SERVICE BULLETIN

SB-014

All Owners/operators of the BERINGER SSA01 and SSA02 kit using the 19.5mm axle (part number: AV-ZLIN-011 and AV-ZLIN-010)

Visual check of the roll pins and axle assembly for corrosion and loosening

Rep. 4 : Roll pins / goupilles mécanindus

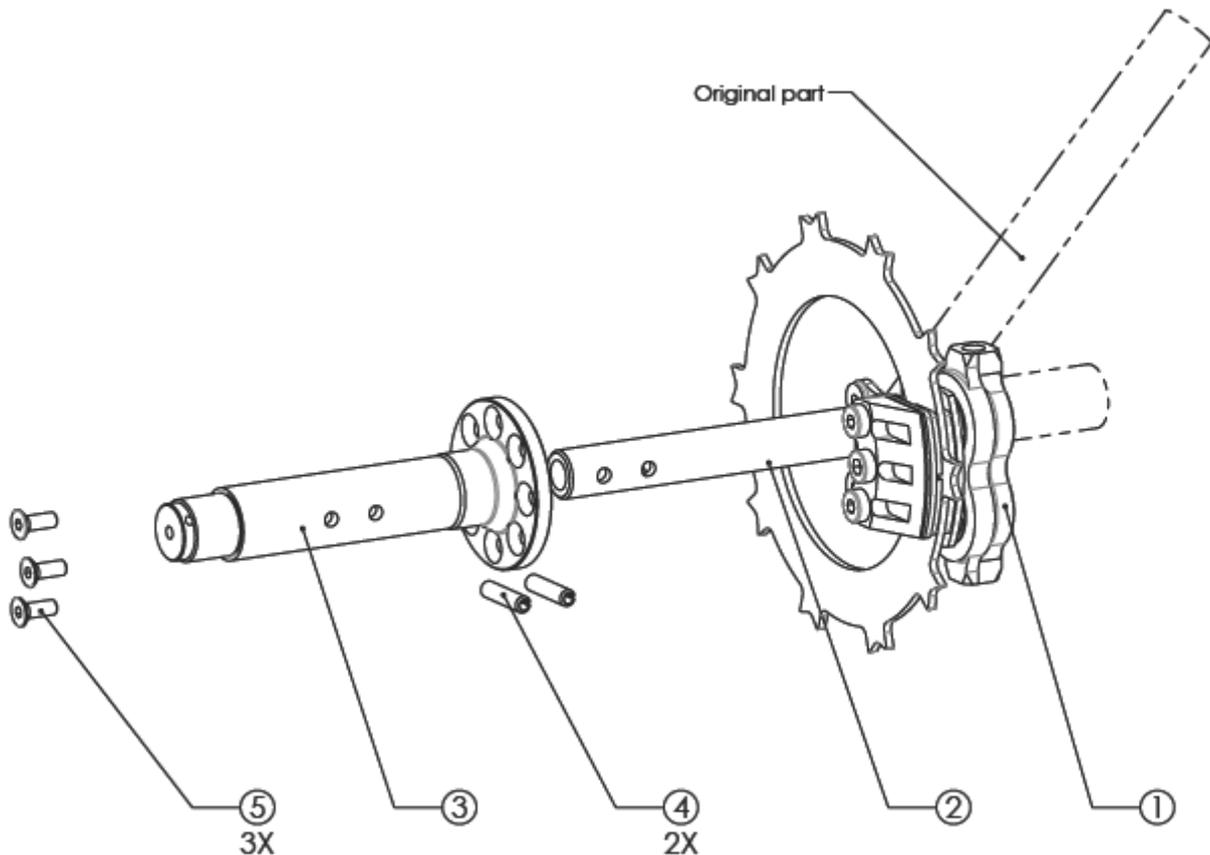
Visually check for the 2 roll pins (Rep. 4 on the drawing) per side, check for corrosion and loosening / missing.

Vérifier de manière visuelle la présence des 2 goupilles (repère 4 sur le schéma) par cotés, vérifier l'absence de corrosion et si les goupilles sont desserrées ou manquantes.
Si desserrées, remplacer les goupilles desserrées.
Si corrodées, remplacer les goupilles corrodées.
Si manquantes, installer les nouvelles goupilles.

One side shown on the drawing / 1 seul coté représenté sur le schéma.

If loosen, replace the roll pins

If corroded, replace the roll pins

If missing, Install a new roll pin
